Audi A6 / S6 / RS 6 / A7 / S7 / RS 7 燃料ゲージセンサーの改修

リコール届出番号	外-3452	リコール届出日	2022年7月21日
基準不適合状態にあると認める構造、装置又は性能の状況及びその原因	燃料デリバリーモジュールにおいて、燃料ゲージセンサーとブリーザーパイプとの間隔が不適切なため、燃料ゲージセンサーが当該パイプに引っかかることがあります。そのため、実際の燃料量と燃料計の指示値が一致せず、燃料が多く表示され、そのままの状態で行走を続けると、燃料切れにより走行不能となるおそれがあります。		
改善措置の内容	全車両、燃料ゲージセンサーを対策品と交換します。なお、対策品の準備には時間を要するため、準備ができ次第、部品交換を改めて案内します。

不具合発生箇所

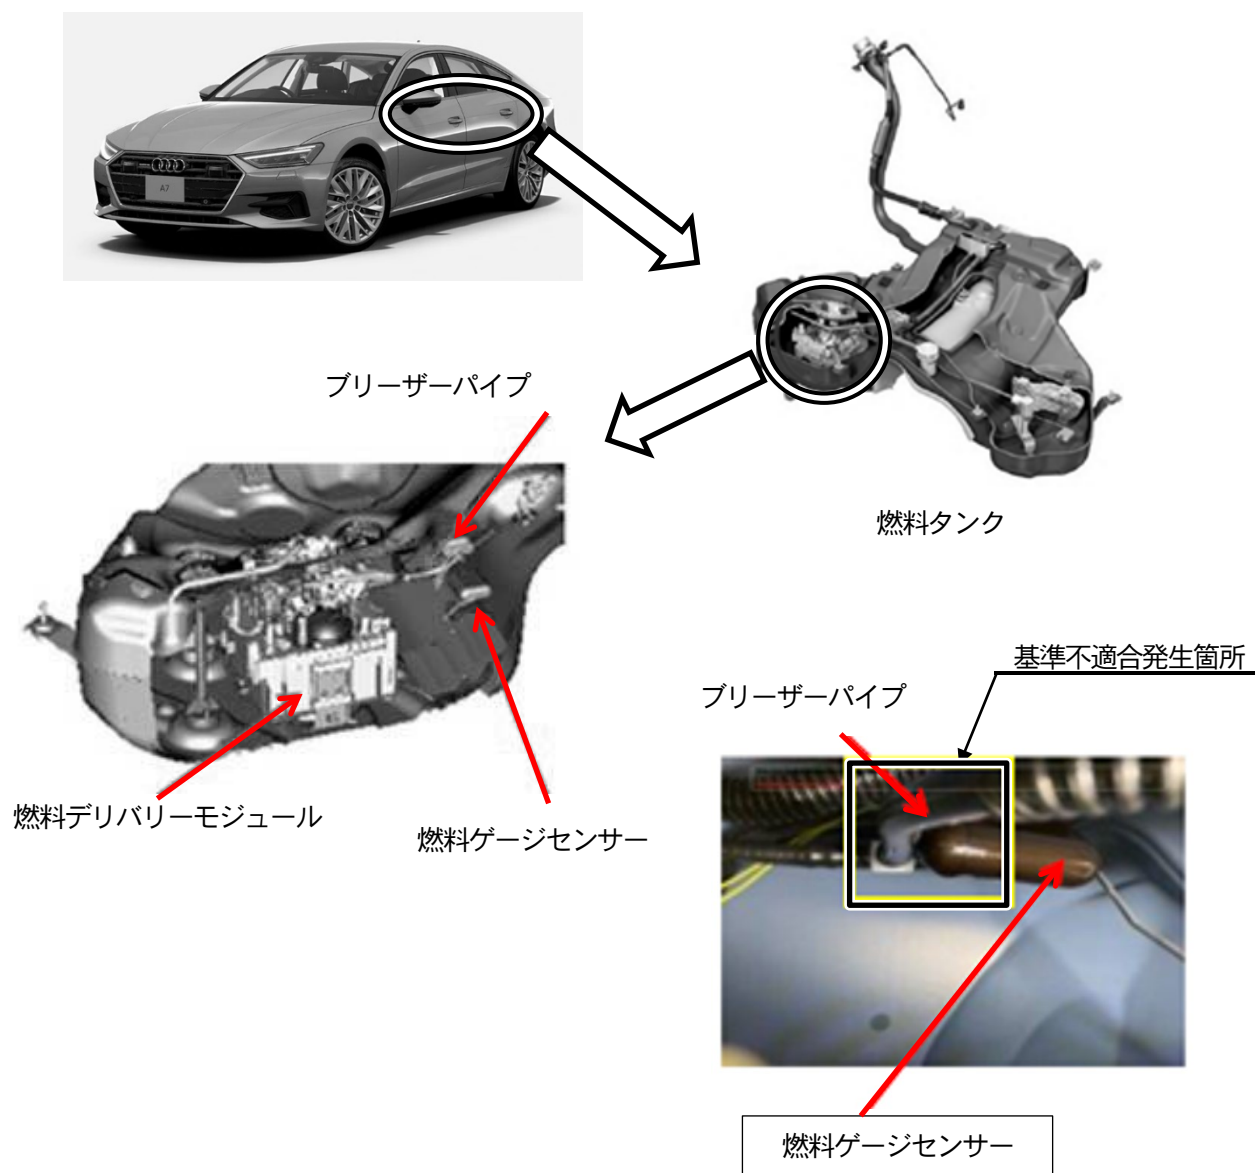
注： は、交換する部品を示します。
